MEMORANDUM
VZW COMITE STAD EN ZEE OOSTENDE

AUGUSTUS 2005

- ORMER AWZ: Ontwerprapport Plan – Mer AWZ - Plan Oostende (juli 2005)
- Comité S & Z: VZW Comité Stad en Zee Oostende.
- AWK : Afdeling Waterwegen Kust
- AWZ : Administratie Waterwegen en Zeewezen Kust.

Fig. 1 PROJECT WATERWEGEN KUST

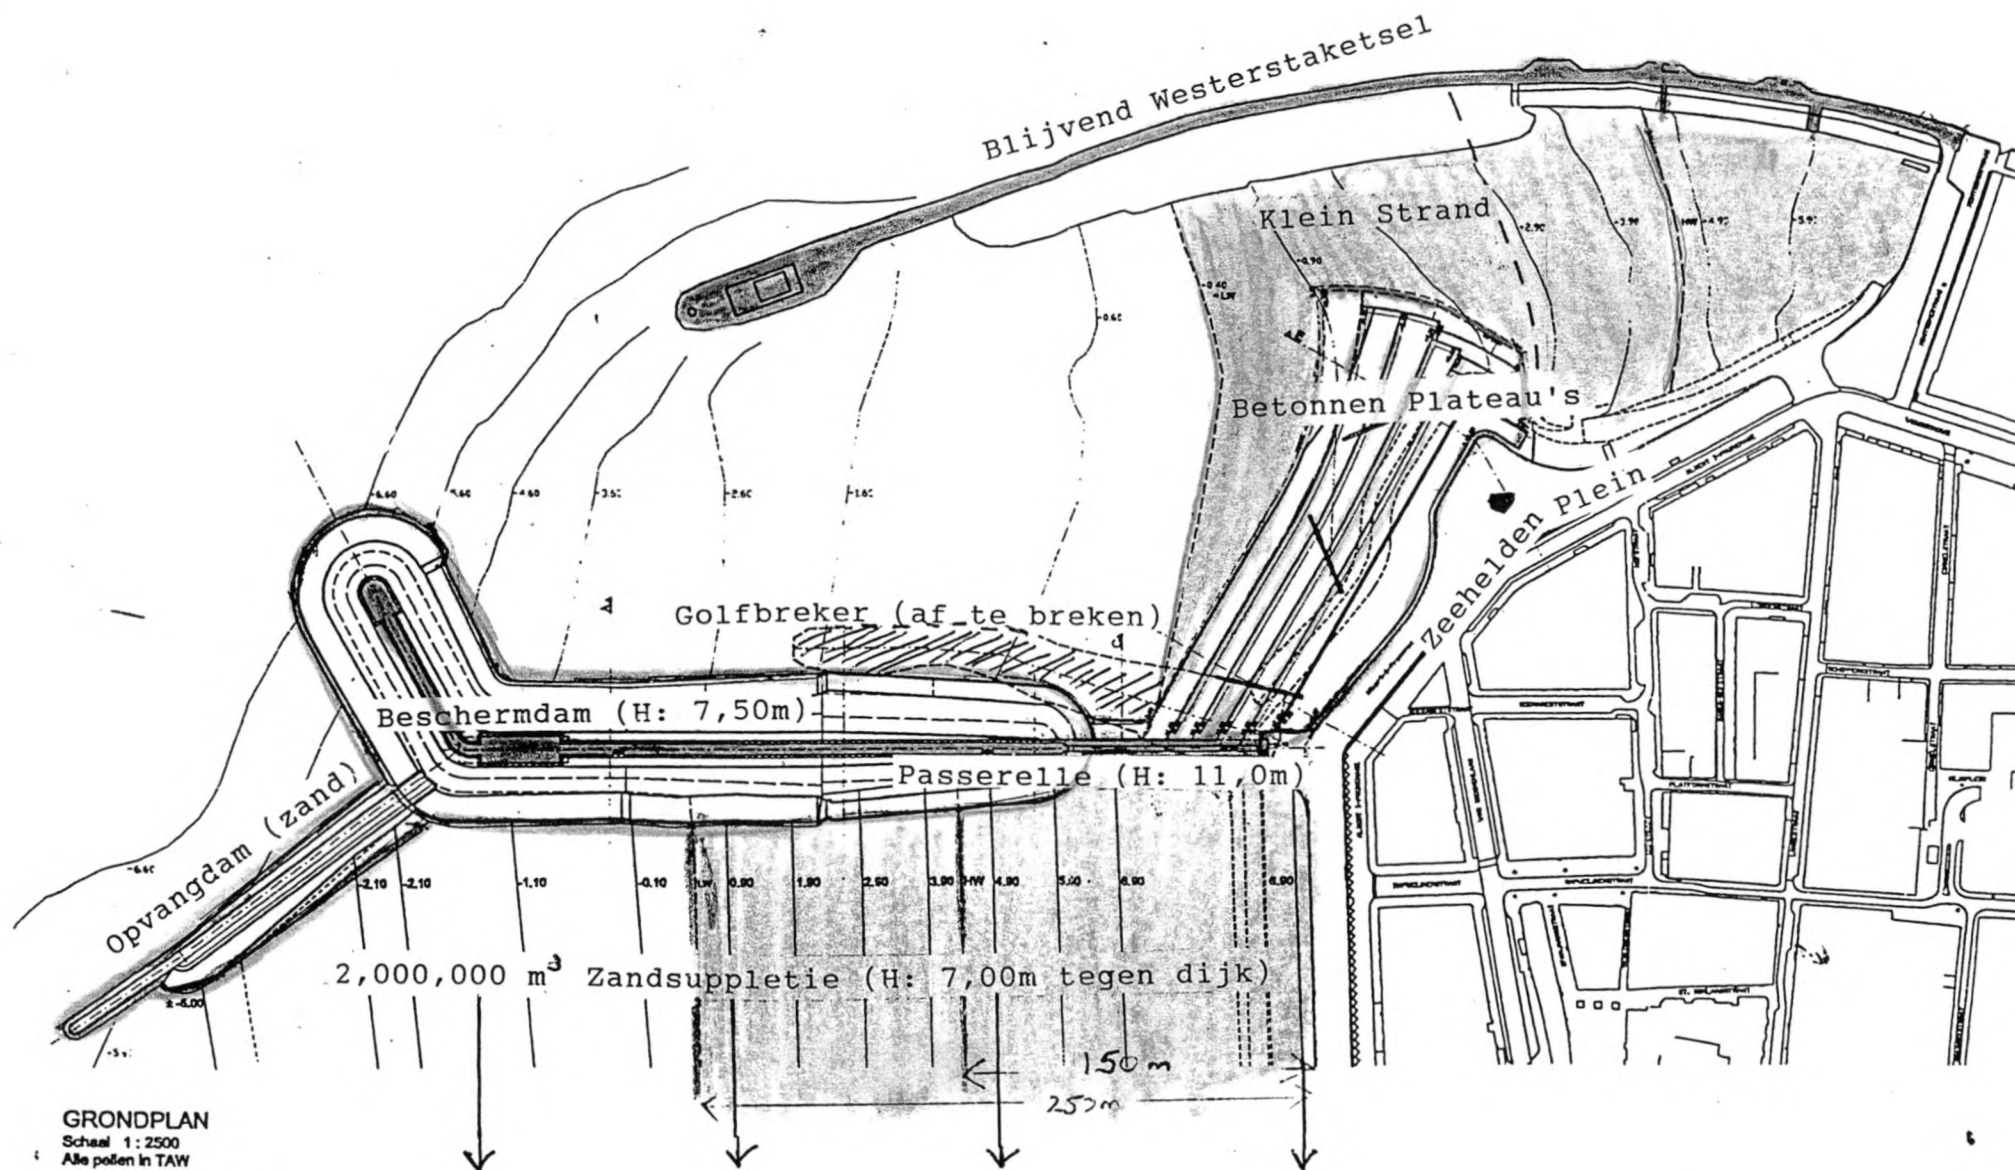
Niet enkel is de inplanting van de beschermingsdam vreemd, ook de conceptuele vormgeving is buiten context, alsook de onharmonische manier waarop deze dam aansluit op de Zeedijk.

B. PROJECT CS&Z (juni 2003) LOCATIE: Tussen Lage dam Westerstaketvel - Catino (Kursaal)

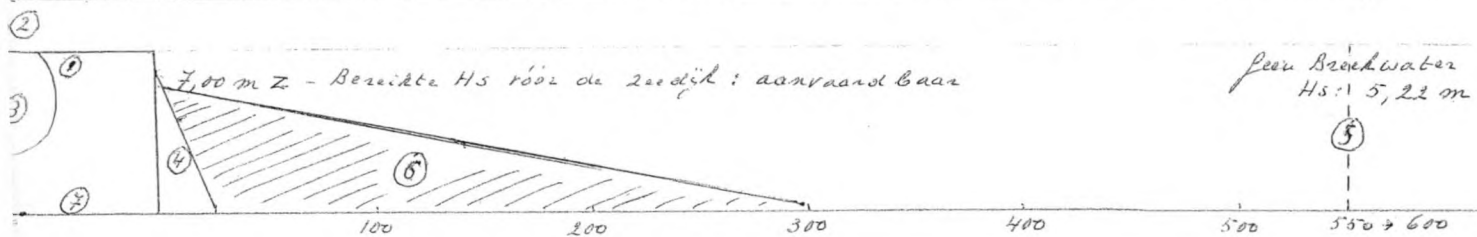
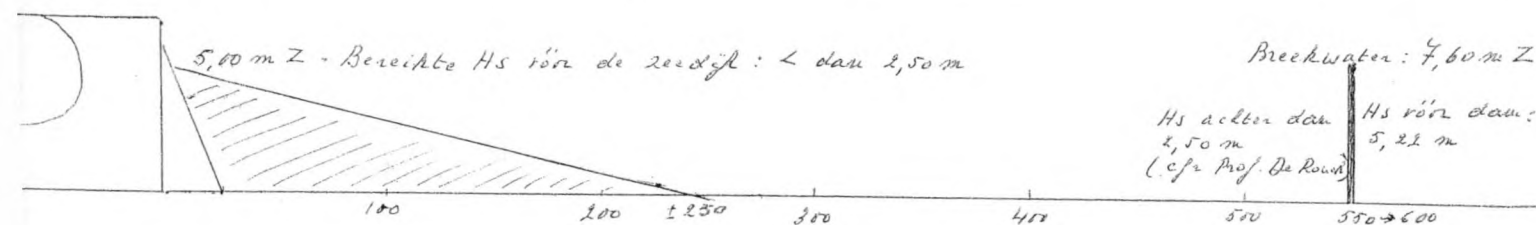
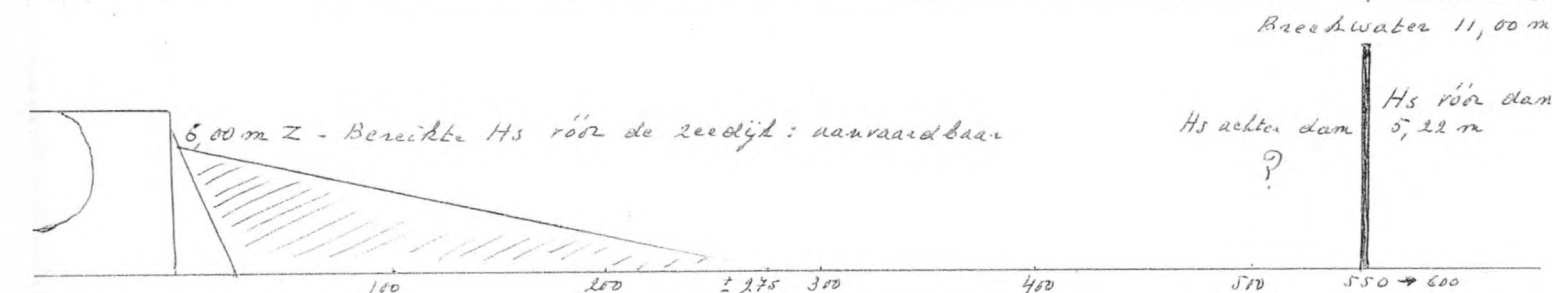
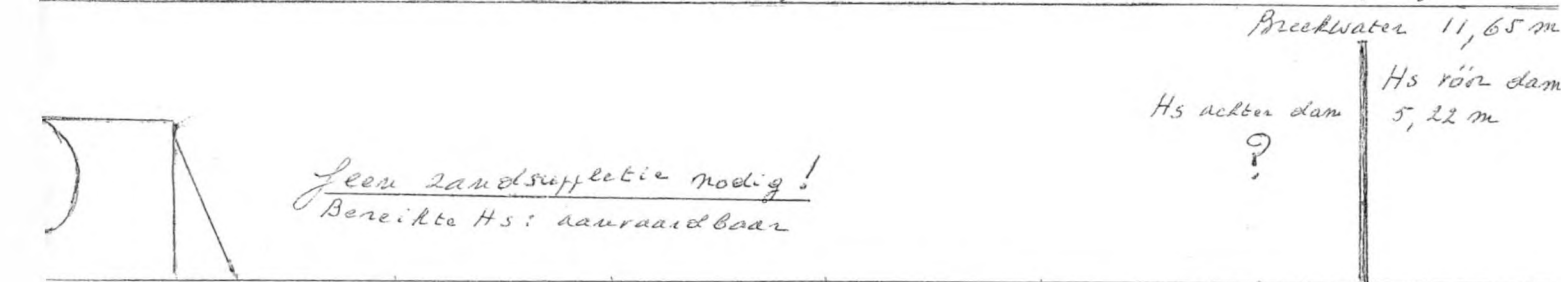
Bij een 1000 jarige storm zal er zich **voor** het breekwater (hoogte 7.50 m), bij een totale opzet van 7.00 m Z, een significante golfhoogte voordoen van 5.22 m. **Achter** het breekwater, zou deze Hs gereduceerd zijn tot ongeveer 2,50 m. Zonder zandsuppletie zou deze Hs t.h.v. de blauwe steen (zeedijk) nog altijd een hoogte hebben van ongeveer 2.50 m, met als gevolg dat de overtoppende golf over de zeedijk zou opspatten tot 15 m hoogte.(overslag debiet van 1000 liter / meter/ seconde).

C. AAN TE PASSEN PROJECT CS&Z (om zelfde resultaat te bekomen als in A) (volgens A)

D. AAN TE PASSEN PROJECT CS&Z (om zelfde resultaat te bekomen als in A) (volgens AW)
